Pordenone 8 luglio 2012

Oggetto: Art. 65 del Regolamento del Consiglio Comunale. Interrogazione avente per oggetto **l'inadeguatezza degli attraversamenti pedonali in Viale Libertà per il transito di carrozzine.**

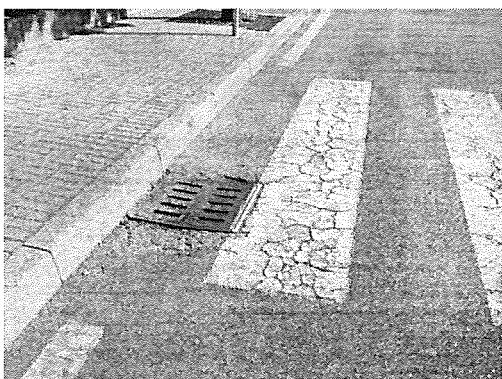
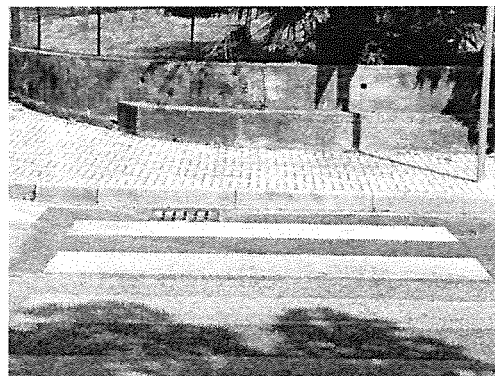
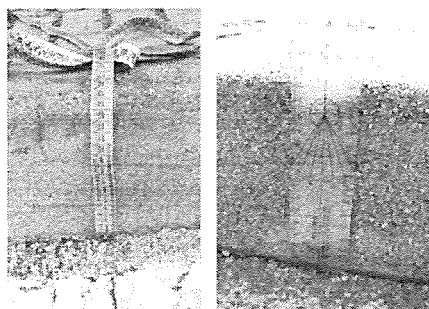
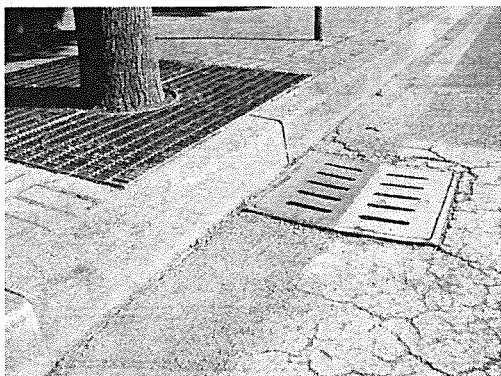
Numerosi attraversamenti pedonali in Viale della Libertà si raccordano con il marciapiede con uno scalino di circa 13 cm, con ciò ostacolando il transito delle carrozzine per persone con disabilità motoria ma anche il transito di passeggini/carrozzine dei bambini.

3 – Se la situazione illustrata in premessa costituisca stato di fatto conforme alle previsioni normative correlate all’abbattimento delle barriere architettoniche (ad. es. DPR n. 503/1996, DMLPP n. 236/1989, D.M. 5 novembre 2001, ecc,)
